**Dodatek č. 2**

1. Smluvní strany uzavřely dne 29. 4. 2022 na základě výsledku zadávacího řízení veřejné zakázky nazvané „UV955/2016 Brno, tř. Gen. Píky 4 - snížení energetické náročnosti“, zahájené odesláním výzvy k podání nabídek dne 8. 02. 2022, evidenční číslo ve Věstníku veřejných zakázek Z2022-017277, smlouvu o dílo (tato smlouva ve znění předchozích změn dále jako „smlouva o dílo“ nebo „SOD“).

<b>OZNÁMENÍ ZMĚNY OPŽP 2014+ PO5</b>		číslo OZ: ZL16
Zhotovitel:	Společnost BBP – Bystroň group	
Investor:	Armádní Servisní p.o.	Datum: 14.7.2023
Název akce: <b>UV955/2016 Brno, tř. Gen. Píky 4 - snížení energetické náročnosti CZ.05.5.11/0.0/0.0/19_135/0012144</b>		
Způsob odeslání / předání datum:	poštou <input type="checkbox"/>	e-mailem <input checked="" type="checkbox"/> faxem <input type="checkbox"/> osobně <input type="checkbox"/>
Odkazy na specifikaci:		
na výkres č. ZL16		
výkresy: na rozpočtové podklady:	rozpočty ZL16	
na jinou část smlouvy:		
<b>Předmět změny:</b> Zateplení venkovního schodu lodžii + vnějších parapetů		
<b>Popis a zdůvodnění změny:</b> Ve výkazu výměr a projektové dokumentaci, které byli součástí zadávací dokumentace, chybělo zateplení venkovního schodu lod

POHLED P2 ZÁPADNÍ

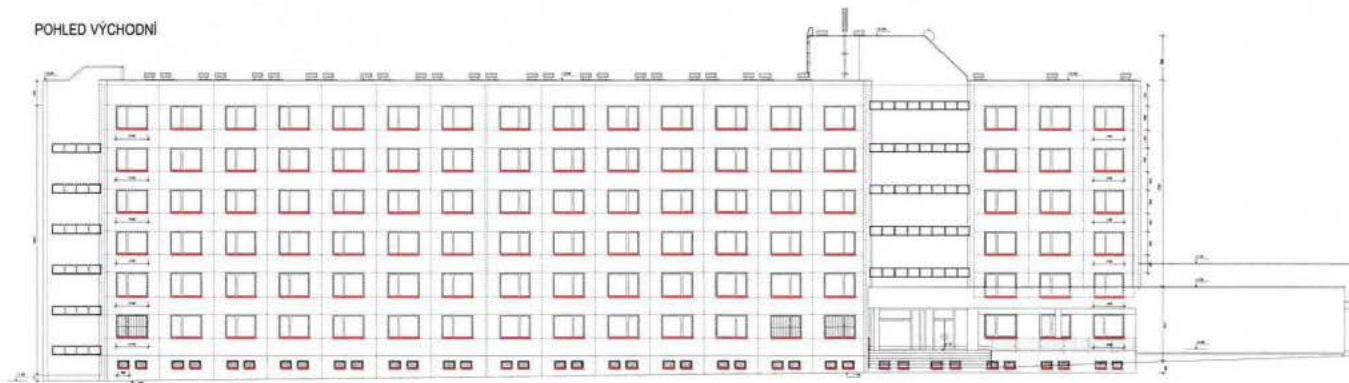
Výkaz výměr, který byl součástí zadávací dokumentace pro ocenění ze strany uchazečů neobsahoval položky pro provedení zateplení vnějších parapetů a schodu balkónových dveří na lodžích. Projektant tuto chybu uznal a chybné množství položek napravil příloženým výkazem výměr (jedná se o rozdíl revizního výkazu výměr a výkazu výměr, který byl součástí zadávací dokumentace).

Výkaz výměr neobsahoval položku z XPS na zateplení schodu balkonu a parapetů. Tato byla doplněna do výkazu výměr včetně materiálu. Jedná se o chybu rozpočtáře.

S těmito položkami se při výpočtu energetické úspory počítalo, tj. z mého pohledu je to nyní v pořádku a se změnou souhlasím.
